Abwägung der eingegangenen internen Stellungnahmen
Erstverschickung der verkehrstechnischen Planung vom 10.10.2016

Busbeschleunigungsprogramm Metrobuslinien 2/3

Umbau Ebertplatz

ABWÄGUNGSVERMERK

Abbildung 2

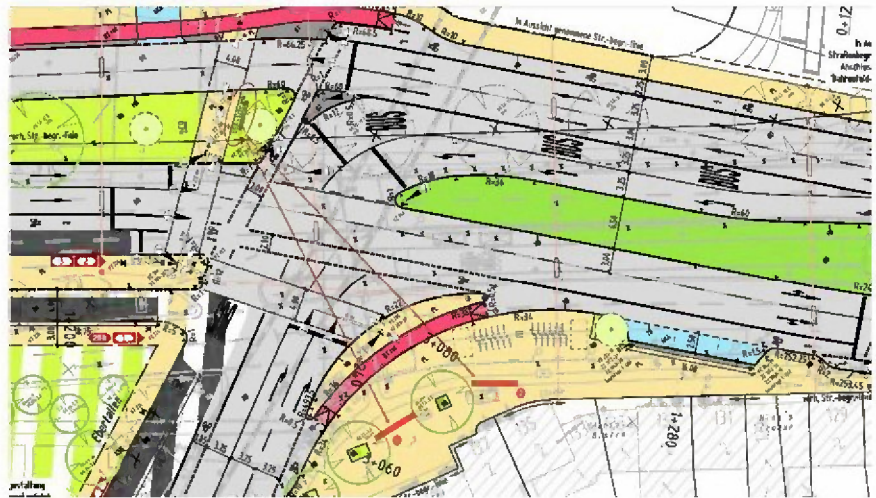
Zu LSA 450 (Abbildung 2):

2. An dieser LSA ist davon auszugehen, dass eine größere Schrankkombination gestellt werden muss. Der im Plan eingezeichnete neue Schaltschrankstandort ist aufgrund der Baumnähe und dem eingeschränkten Gehwegbereich ungünstig. In der Anlage sind zwei mögliche Standortvor-

schläge eingezeichnet.

GF/PB: Zu 2.: Der LSA-Schaltschrank wird auf den östlich eingezeichneten Standort versetzt.
